Zp.271.35.2024
Miasto i Gmina Uzdrowskowa Muszyna
ul. Rynek 31
33-370 Muszyna

Dotyczy postępowania pn.: „Przebudowa drogi gminnej Muszyna-Leluchów w km 0+000,00 do 0+684,56” w ramach inwestycji pn: „Połączenie Górnego Szarisza z Muszyną” - roboty budowlane.

Zgodnie z art. 284 ust. 1 i 2 Ustawy Prawo zamówień publicznych (t.j. Dz. U. z 2024 r. poz. 1320) niniejszym przekazuje treść zapytań dotyczących Specyfikacji Warunków Zamówienia (SWZ) wraz z udzielonymi odpowiedziami:

Pytanie nr 92:

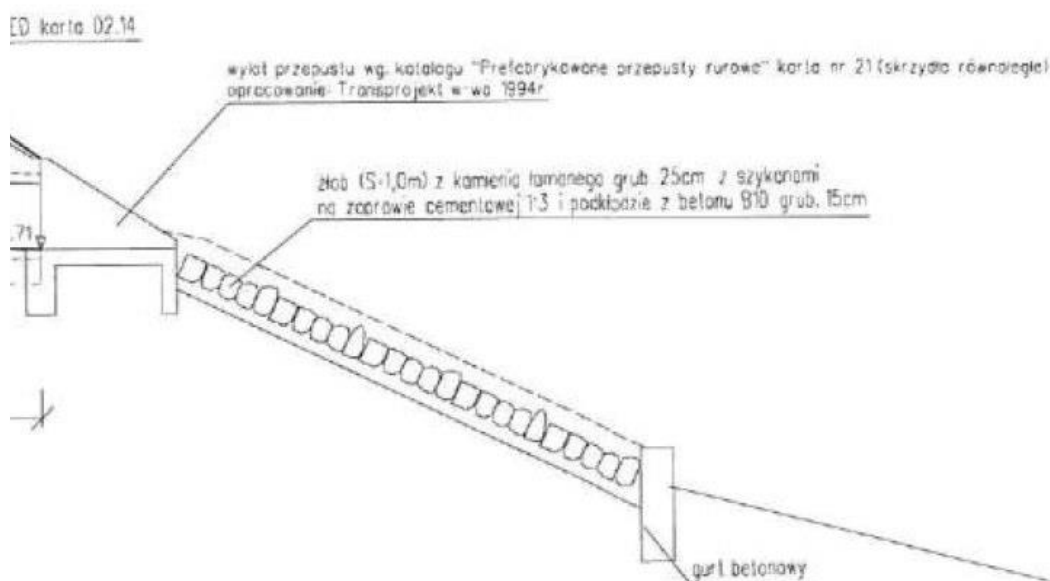
Czy Zamawiający dopuszcza wykonanie ścieków z prefabrykowanych korytek ściekowych? (projektowane ścieki mają być wykonane z kostki brukowej betonowej gr. 10cm)

Projektant dopuszcza możliwość zastosowania korytek ściekowych przy czym konieczne może być zastosowanie kostki brukowej dla wykształcenia koryta odwadniającego w niektórych miejscach.

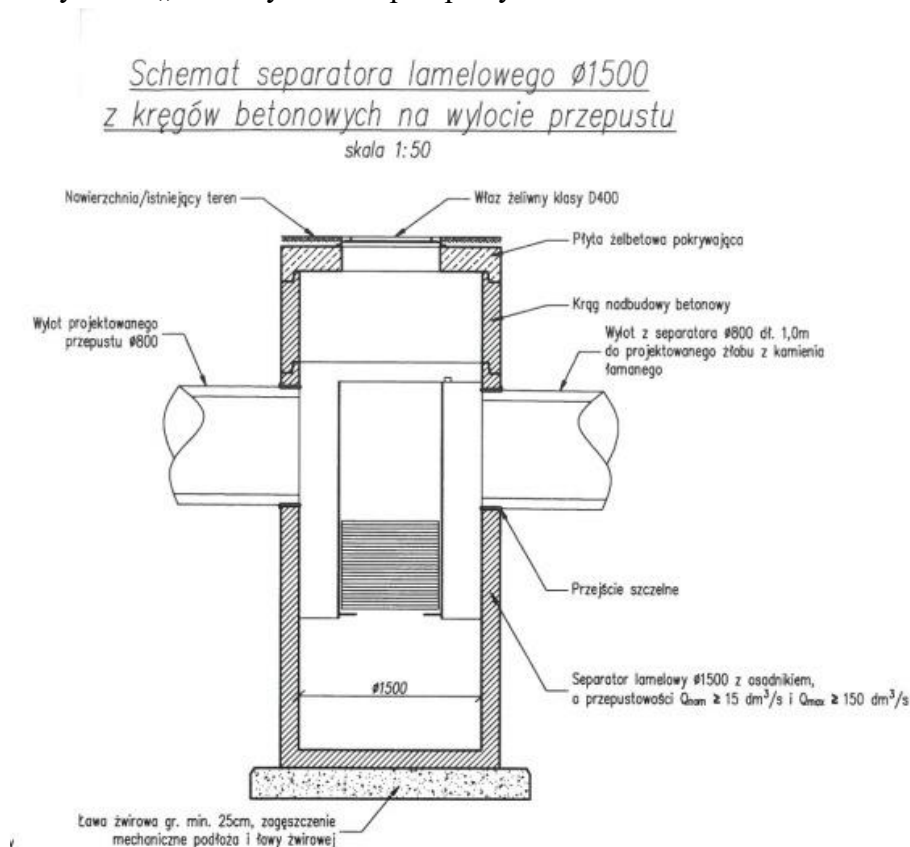
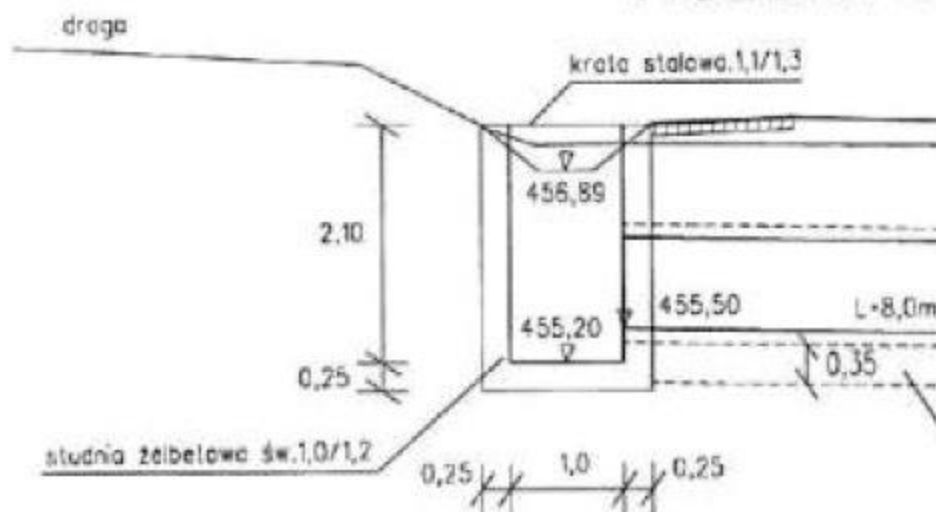
Zgodnie z dokumentacją projektową z 2005 r. Wykonawca winien wykonać przepusty rurowe fi 80 wraz z wylotem żelbetonowym zgodnie z katalogiem TRANSPROJEKT-u wg karty nr 21 „Prefabrykowane przepusty rurowe”.

Zgodnie z dokumentacją projektową z 2023 r. Wykonawca winien wykona montaż separatorów substancji ropopochodnych w miejscu uprzednio projektowanych wylotów żelbetonowych dla przepustów $\phi 80$ (wykonanych zgodnie z katalogiem TRANSPROJEKT-u wg karty nr 21 „Prefabrykowane przepusty rurowe”).

Z uwagi na powyższe Wykonawca zwraca się do Zamawiającego o uzupełnienie dokumentacji projektowej z 2023 r. i wskazanie sposobu połączenia prefabrykowanego przepustu $\phi 80$ oraz jego prefabrykowanego wylotu z separatorem lamelowym substancji ropopochodnych $\phi 1500$.

Szczegóły połączenia Wykonawca powinien przedstawić w Projekcie technologicznym dla konkretnego typu separatora jaki zamierza zastosować. Połączenie takie jest technicznie możliwe.

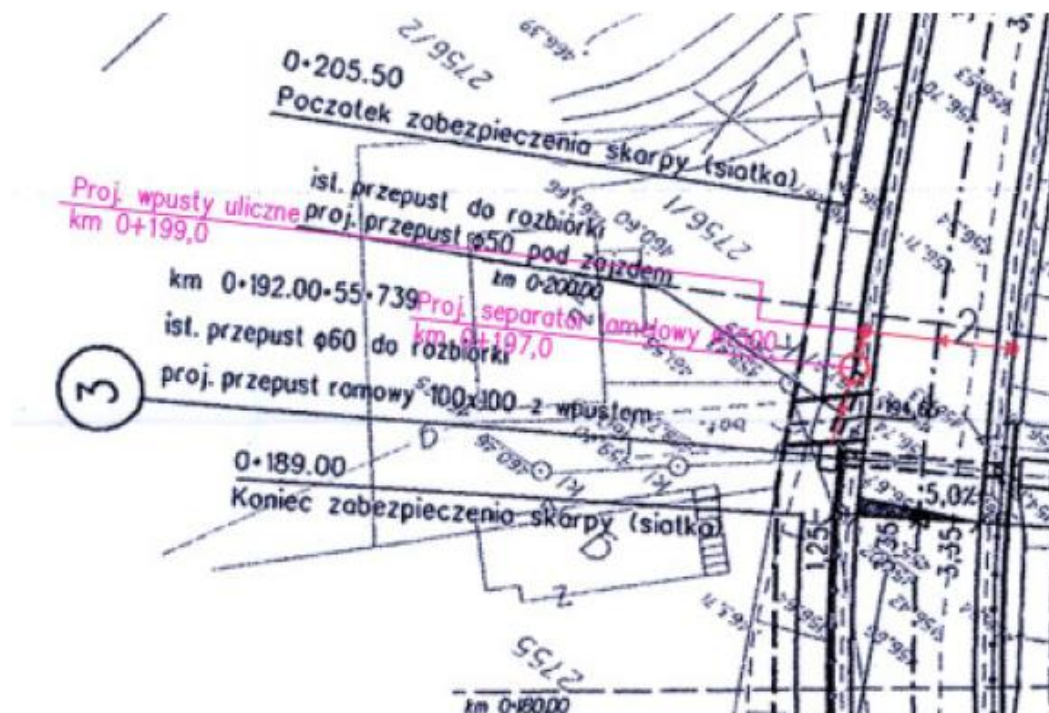
Zgodnie z dokumentacją projektową z 2005r. Wykonawca winien wykonać na wlotach przepustów ramowych lub rurowych studnie żelbetonowe 1,5x1,5m.

Zgodnie z dokumentacją projektową z 2023r. Wykonawca winien wykonać system kanalizacji deszczowej celem odprowadzenia wody powierzchniowej z jezdni poprzez studnie ściekowe i przykanaliki do separatora a następnie do studni żelbetowej.

Wykonawca zwraca się do Zamawiającego o uzupełnienie dokumentacji projektowej z 2023 i określenie rzędnych wysokościowych; posadowienia studni ściekowych, wlotów i wylotów przykanalika w studni ściekowej, posadowienia separatora, wlotów i wylotów przykanalika w separatorze, wlotu przykanalika w studni żelbetowej dla wszystkich przepustów na przedmiotowym odcinku drogi gminnej.

Rzędne należy dowiązać do faktycznego położenia wysokościowego istniejącej drogi. W

projektach technologicznych kanalizacji drogowej należy uwzględnić konieczność kontroli rzędnych i dostosowania ich do faktycznego przebiegu niwelety drogowej (aktualne rzędne drogi).
